NOTA ACLARATORIA Nº1 SOBRE LAS CONSULTAS RECIBIDAS EN RELACIÓN AL CONTRATO DE SERVICIO DE “MANTENIMIENTO INTEGRAL Y GESTIÓN TÉCNICA DEL CENTRO DE EMPRESAS RETSE CÁDIZ”.

EXPEDIENTE: CONTR_2024_729381

UBICACIÓN DEL CENTRO DE TRANSFORMACIÓN.

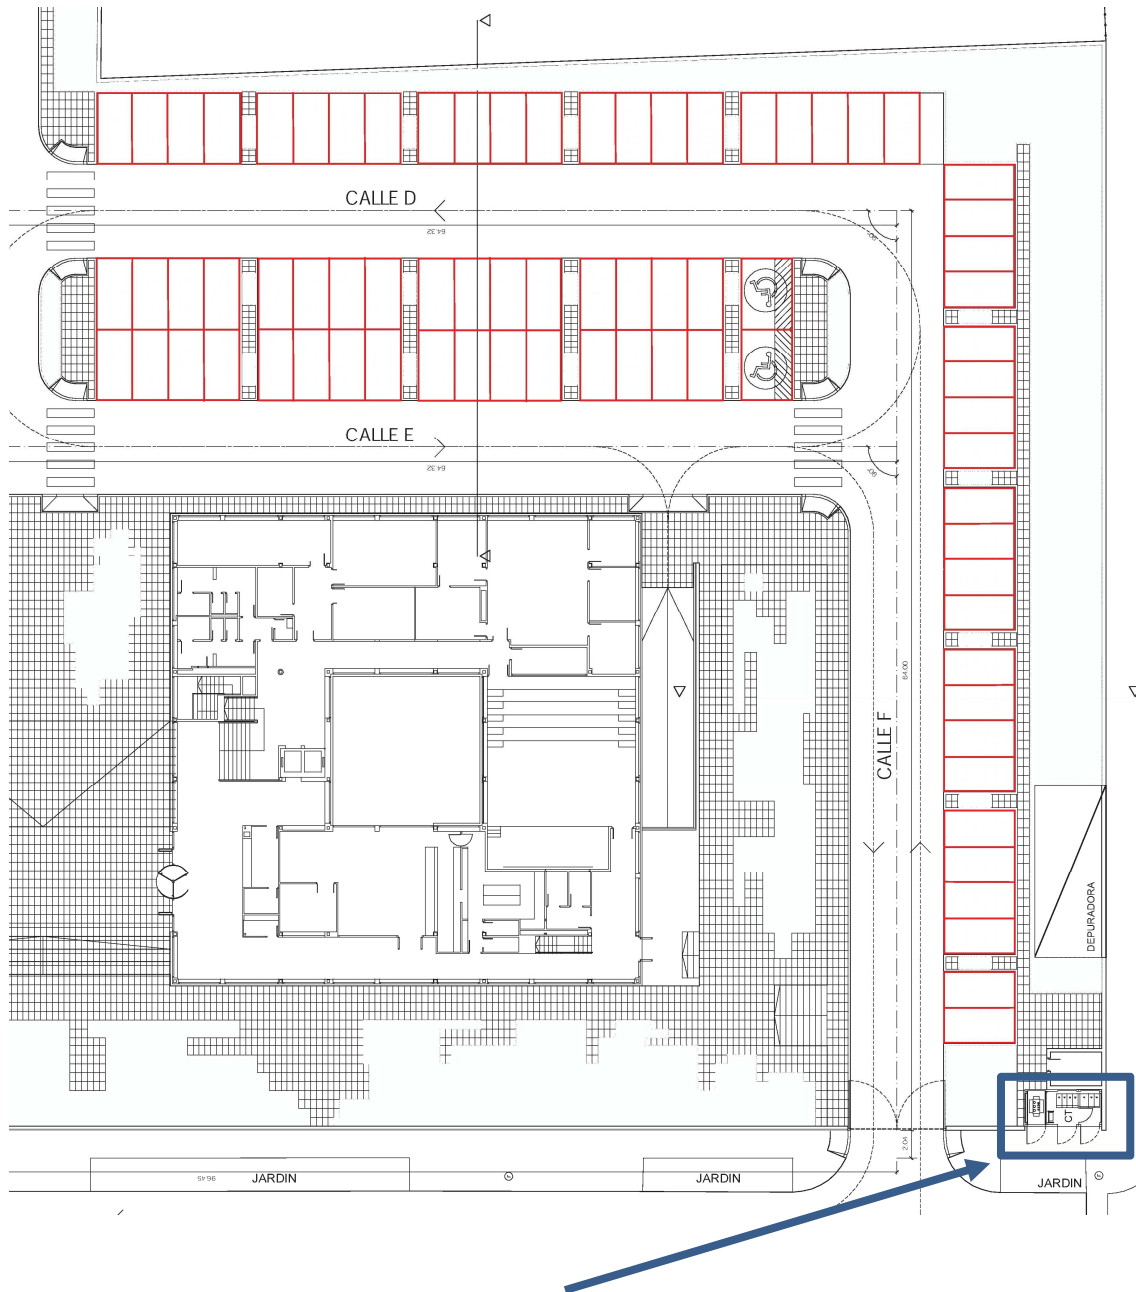
1.- Se requiere información sobre la potencia y ubicación del centro de transformación.

La potencia del transformador del CT es de 630 kVA
Se adjunta plano anexo con la ubicación del CT en la parcela.
